福島第一原子力発電所  
放射性物質分析・研究施設第2棟の  
新設に関する確認結果報告書

令和7年3月3日

福島県原子力発電所安全確保技術検討会

図18 線源位置の移動による敷地境界線量への影響について

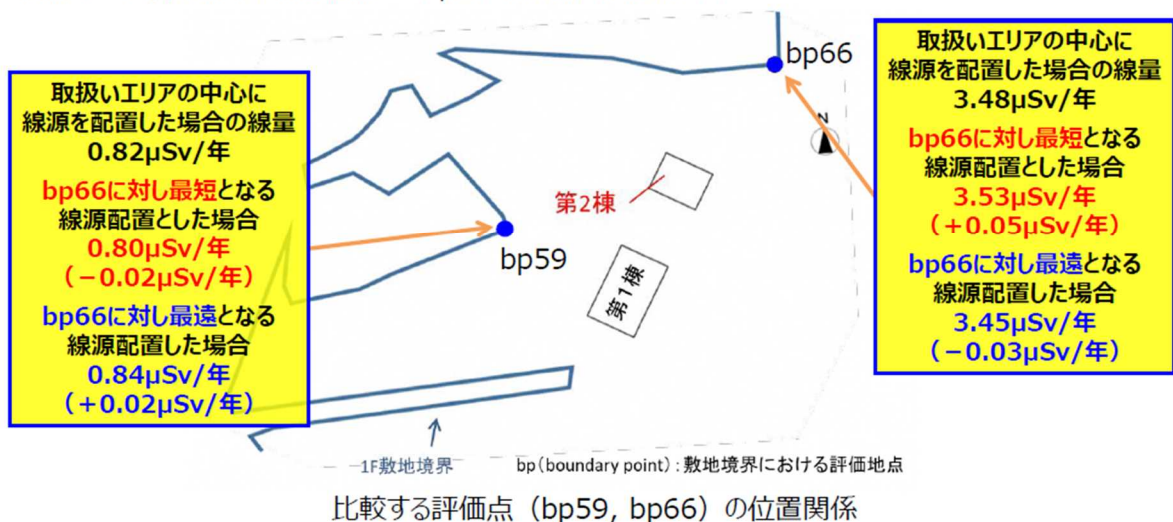
- ① 「形状を特定し難い線源については点線源とする保守的な条件で」との記載であるが、点線源として扱うことがなぜ保守的であるのか。
- ② 線源位置では、点線源を最も境界に近い壁際に置かなかったのは何故か。  
保守的に評価するのであれば、位置を様々に変更して多方向の評価点それぞれに対して高い結果を採用するのが、「保守的評価」と思われる。燃料をベースとした放射線源の設定を行っているが、搬入が想定されている炉内構造物中に含有されているCo-60を想定した線源の方が評価上厳しくなることはないか。
- ③ 「土壌についてはコンクリートで模擬することでモデル化した」とあるが、その妥当性を説明してほしい。埋め戻し土などの土壌の場合、コンクリートよりも放射線が通過しやすいのではないか。
- ④ 気体廃棄物による線量影響を示すこと。
- ⑤ 敷地境界 b p 6 5、敷地境界 b p 6 6 の各線量と、敷地境界線量の積算値との関

- ① 点線源とすることで燃料デブリ自体による放射線の減衰（自己遮へい）を考慮しないため。
- ② 第2棟で取り扱われる燃料デブリが年間を通して頻繁に設備間を移動して任意の位置にあること及び評価点が多方向にあることから、線源をそれぞれのセル及びエリアにおいて壁際に設定すると、評価点の一方は高い結果となるが他の評価点では低い結果となるため代表的な位置として、セル又はエリアの中心に線源を設定している。

取扱場所内で線源が移動するコンクリートセル、鉄セル及び分析室について、それぞれの評価点に線源を最も近い位置とすることで、評価点における線量率は線源を代表点に配置した場合に比べ高い値となるが、第2棟の全線源からの線量に対しては、線源位置の違いによる影響は低いものとなる（図18）。

各取扱場所内において移動させることが可能な線源を、その移動範囲内で評価点bp66に対し最遠及び最短の位置に配置した場合の線量と他の評価点としてbp59における線量を評価した。

図20 福島第一原子力発電所から第2棟への給電体制  
(東京電力資料「第1回安全確保技術検討会意見・質問の照会結果と回答(放射性物質分析・研究施設第2棟の新設)(令和2年7月14日)」P.37より引用)

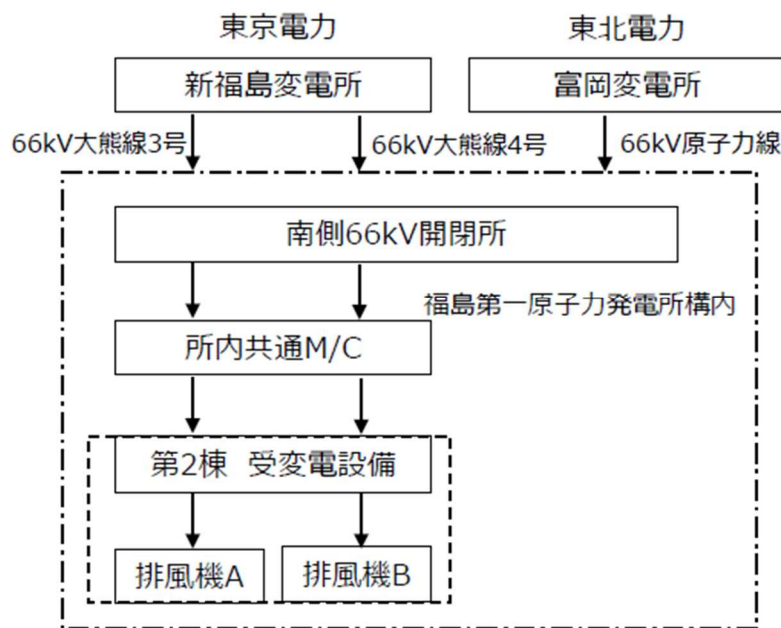
- ① ステンレスライニング等により放射性物質を閉じ込めるとしているが、ステンレスでセル内部をライニングするのは、コンクリートセル内部の除染のしやすさの観点であり、閉じ込めを期待しているわけではないのではないのか。
- ② 実施計画変更認可申請書によると、コンクリートセルライニング、鉄セルインナーボックス及びグローブボックス主要材料の材質はSUS304とのことであるが、これらの設備では酸やアルカリを使用する溶解、分解、試料調整などは行わないのか。
- ③ 溶解、分解、試料調整を行うドラフトチャンバーやフードの材質の耐食性について、どのような配慮をしているのか。
- ④ 「第2棟の建屋の構造強度及び耐震性に関する検討」で、地下水位が高い場合の構造物外部からの揚圧力（浮力）を考慮しているか。その場合の構造物の変形や亀裂の発生などを評価しているか。
- ⑤ 電源喪失時に給気排気系統に電源を供給する非常用発電機が耐震クラスCとなっているが、大きい地震が発生したときに、非常用発電機として機能できるのか説明すること。

第2棟の電源は、新福島変電所から福島第一原子力発電所 南側66kV開閉所に2系統供給されるとともに、東北電力富岡変電所からも給電できる構成となっていることから、全体として信頼性が確保する(図20)。

自主的に設置する非常用発電機では、セル・グローブボックス排風機及び放射線監視等の限定した負荷にのみ給電し稼働時間は7日間程度を想定した設計である。

万一、全電源喪失又は複数台機器故障が生じた場合においても、給気・排気系統には放射性物質を捕集する高機能フィルタを設けていることから、閉じ込め機能は維持される。放射性物質の漏えいについては、第2棟の排気口において排気中の放射性物質濃度を試料放射能測定装置により確認する設計である。また、管理区域内の放射性物質濃度等をダストモニタ及びエリアモニタにより確認する設計である。

図21 地盤調査位置図

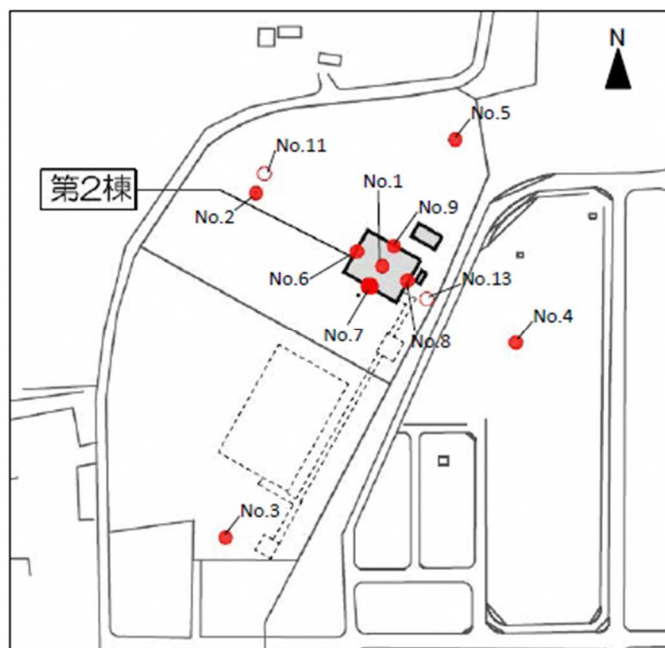
- ① 事前にボーリング調査等でどの程度地盤状況を把握しているのか。
- ② 第2棟設置予定地は、かつて塩田が東側にあったところかと思われるが、その影響は地下に残っていないのか（地下水の水質、塩分など；山留や構造物の腐蝕等の問題はないか）  
地下水に対して具体的に建屋へどのような防水を施すのか。
- ③ 第2棟設置予定地の西側には、かつてため池があったと思われるが、その影響（地下水位が浅いなど）はないのか。
- ④ GL-約16mまで掘削すると、地下水面下まで掘削することになり、排水対策が必要になると考えられるが、具体的にどうするのか。
- ⑤ 「基礎は直接基礎で、人工岩盤を介して富岡層（大年寺層）に支持させる」とあるが、「富岡層（大年寺層）」には砂岩や泥岩、さらには未固結の砂層などがある。建設予定地でのボーリング調査結果の詳細を示すとともに、各種試験結果および地下地質断面図を示すこと。

o. 1)、深さ約19～21m×4カ所(No. 6～9))、建屋周囲に4カ所(深さ約90m×4カ所(No. 2～5))の計9カ所。また地下水を観測するため、No. 11、13では地下水位計を設置(図21)。

地質調査により原位置試験及び室内試験等を実施することで地盤を評価している。これらにより第2棟を設置する地層と東京電力が評価している福島第一原子力発電所敷地の地層の構成とが整合していることを確認した。

図 2 3 JAEAと東京電力の関係

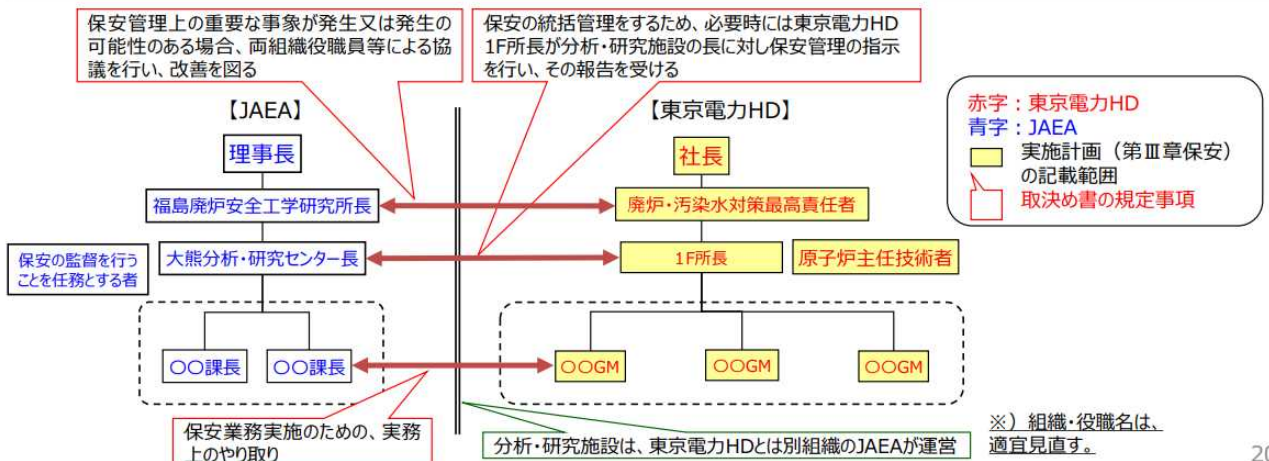
- ⑲ 核燃料物質の管理において作業員のダブルチェックによる確認、移送中も流入、漏えいすることがないように管理することなどソフト的な対応の回答となっており、ハード的な対応はないのか説明すること。
- ⑳ インターロックのような人に頼らないシステムを検討して欲しい。
- ㉑ サイバー攻撃への対策について、東京電力とJAEAのネットワーク構成管理は完全に独立で管理するのか。

さらに、保安管理上の重要な事象が発生又は発生の可能性がある場合は、両組織の役員による協議を行い、改善を図る（図23）。
